訂 正 の お 願 い

2024. 7 株式会社自研センター

＊ No.J-847 マツダ MAZDA3 FASTBACK（BP5P、BPFP、BP8P 系）2019 年 12 月について、
下記の通り訂正いたします。

運 転 支 援 シ ス テ ム 再 設 定 ・ 調 整 指 数 追 加 の ご 案 内

(9) 360° ビュー・モニタ・システム画面表示確認作業((含)白線設置)、360° ビュー・モニタ・システムエーミング作業(フロントカメラ、片側サイドカメラ)

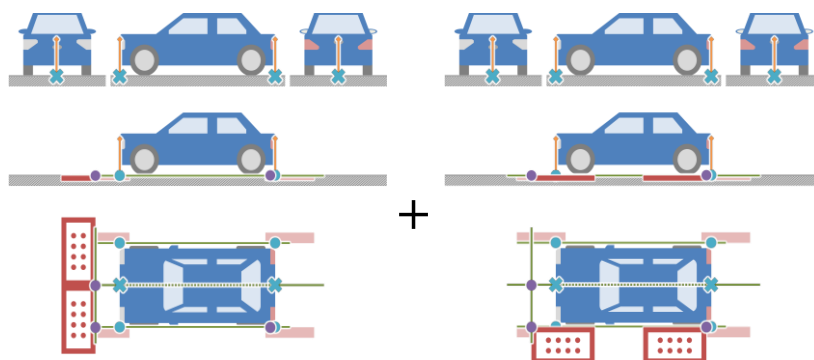
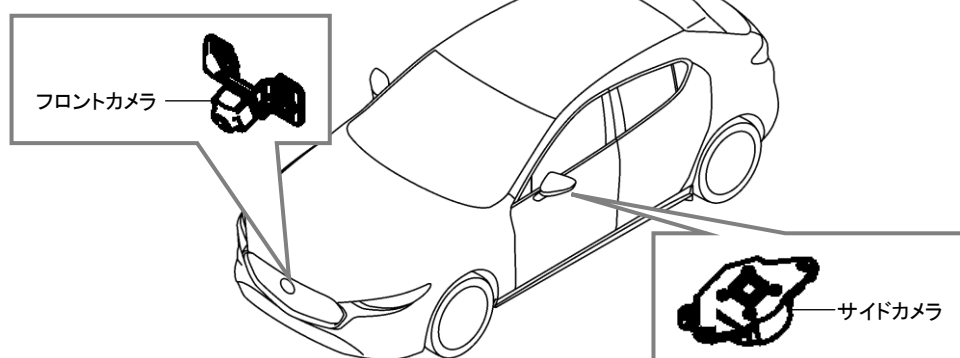
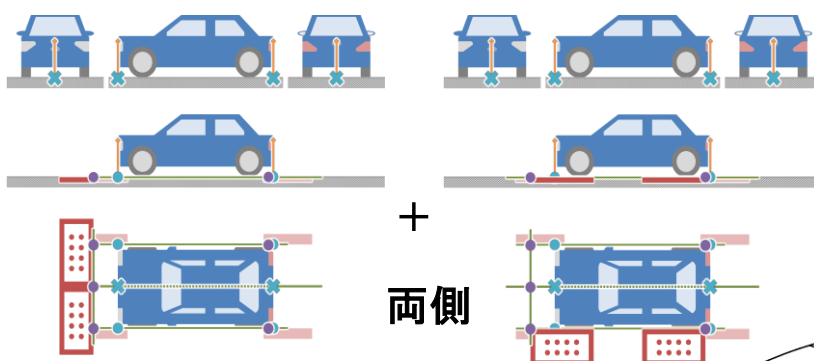
* No.J-847 マツダ MAZDA3 FASTBACK (BP5P、BPFP、BP8P 系) 2019 年 12 月について、
下記の通り指数を追加いたします。

運転支援システム再設定・調整指数 が追加設定されましたので、補修塗装指数の末尾 (**P. 120**) に
該当ページを差込み願います。

1. 00	前提作業	
	・運転支援システム再設定・調整基本作業	・スキャンツール接続作業
	(含) 作業および部品	
	・スキャンツール操作	・ターゲット設置

1. 20	前提作業	
	・運転支援システム再設定・調整基本作業	・スキャンツール接続作業
	(含)作業および部品	
	・スキャンツール操作	・ターゲット設置

P.165 ボデーシーリング

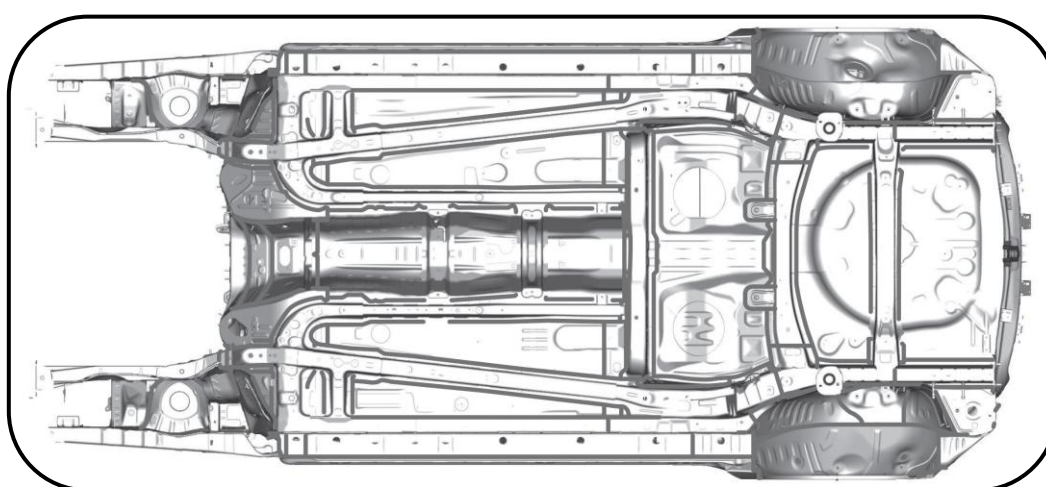
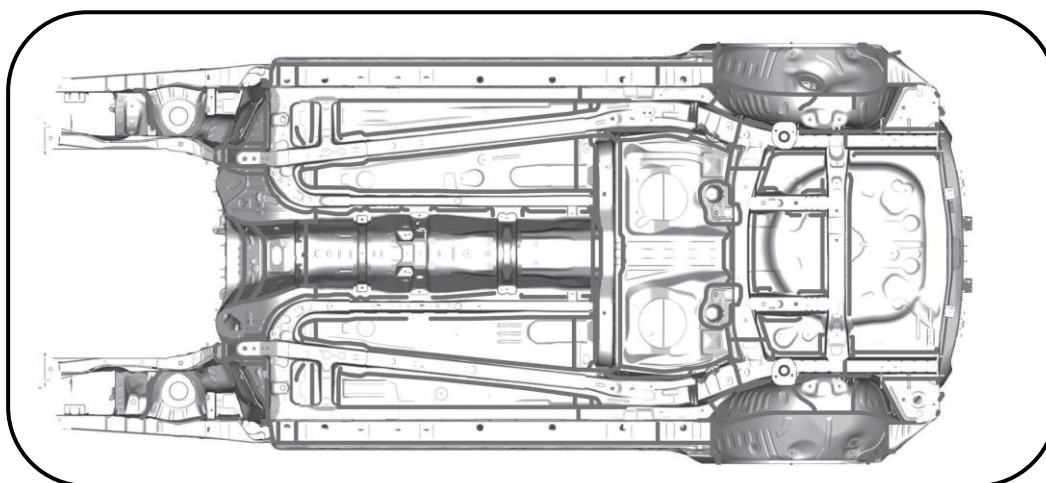
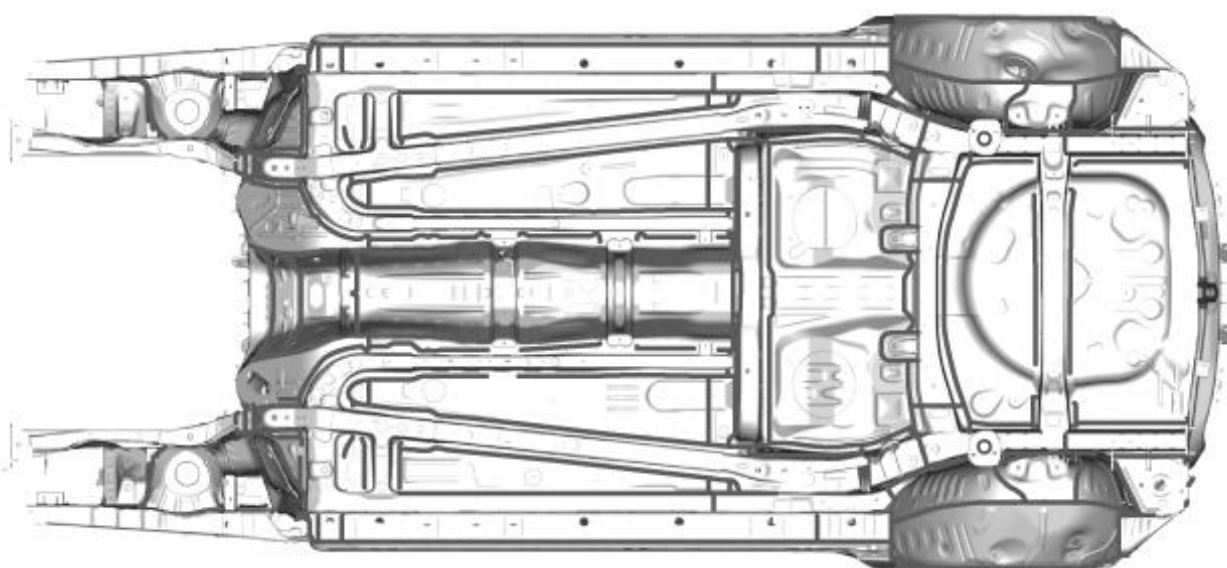
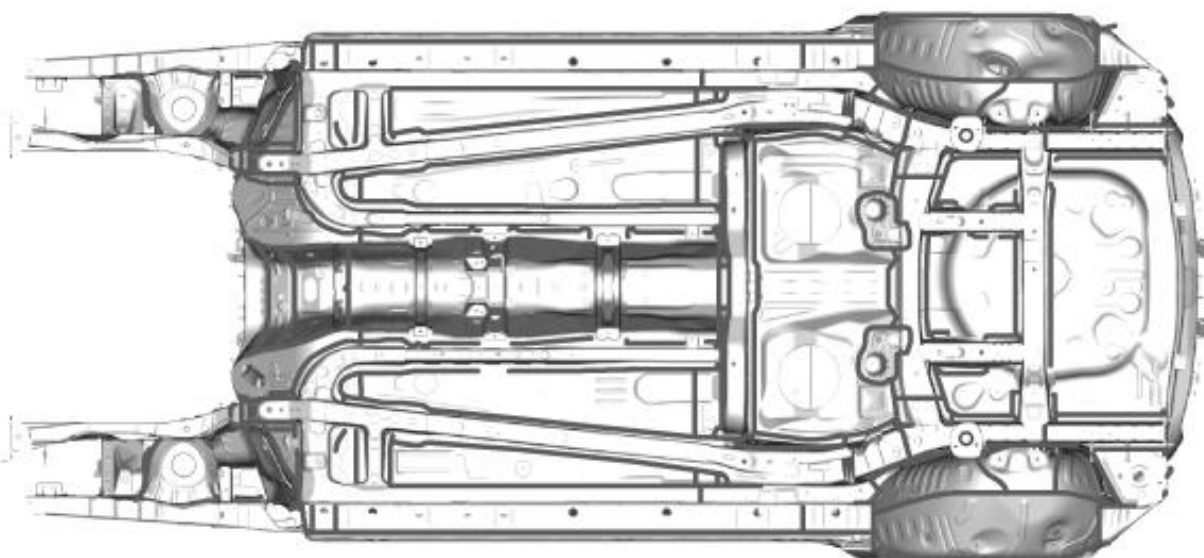
メーカー資料の訂正に伴いボデーシーリングを訂正いたしましたので該当ページを差替え願います。

○:訂正箇所
